新北市政府捷運工程局 函

主旨：檢送本局110年10月27日新北樹林線LG11站車站設置評估
調整方案研商會議紀錄1份供參，請查照。

新北樹林線 LG11 站車站設置評估調整方案研商會議紀錄

圖 5.5-37 LG11 站建議案- 一段式轉乘動線直接

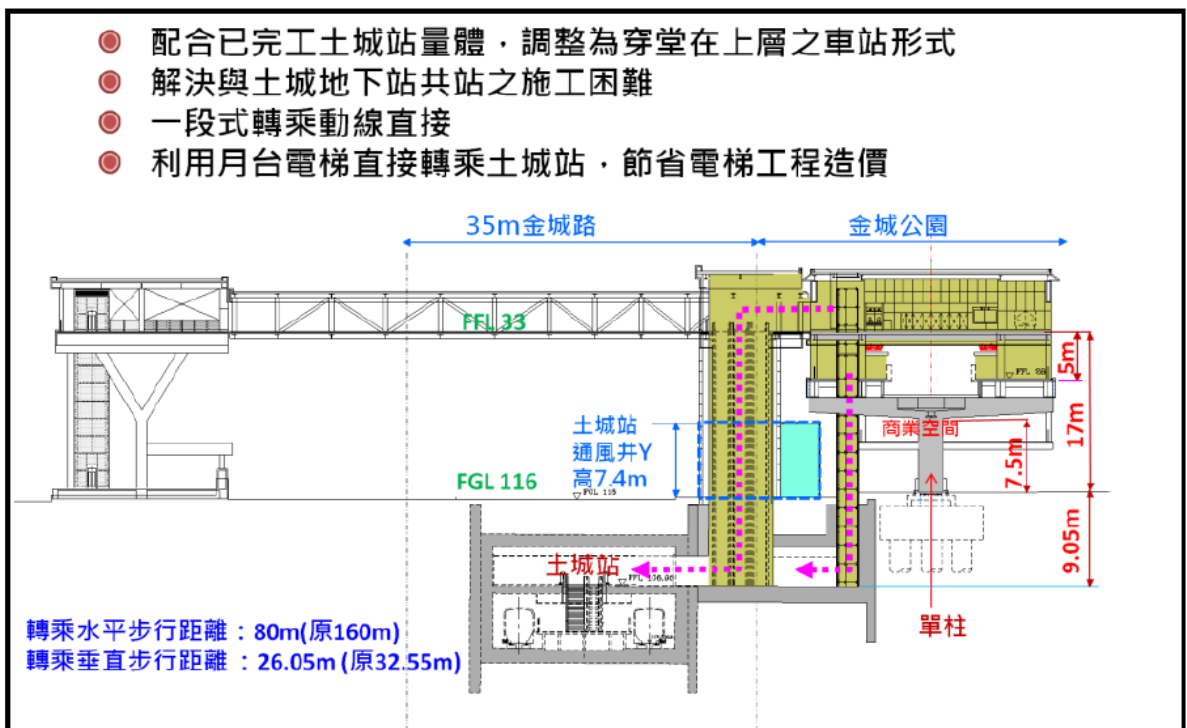
二、建議縮小站體，取消商業空間：

目前 LG11 站規劃的站體及出入口面積高達 5,300 平方公尺，其中公園用地高達 3,150 平方公尺，並設置「商業空間」，建議縮小站體規模，維持基本功能、取消商業空間，以減少對居民珍視的公園綠地之侵害。
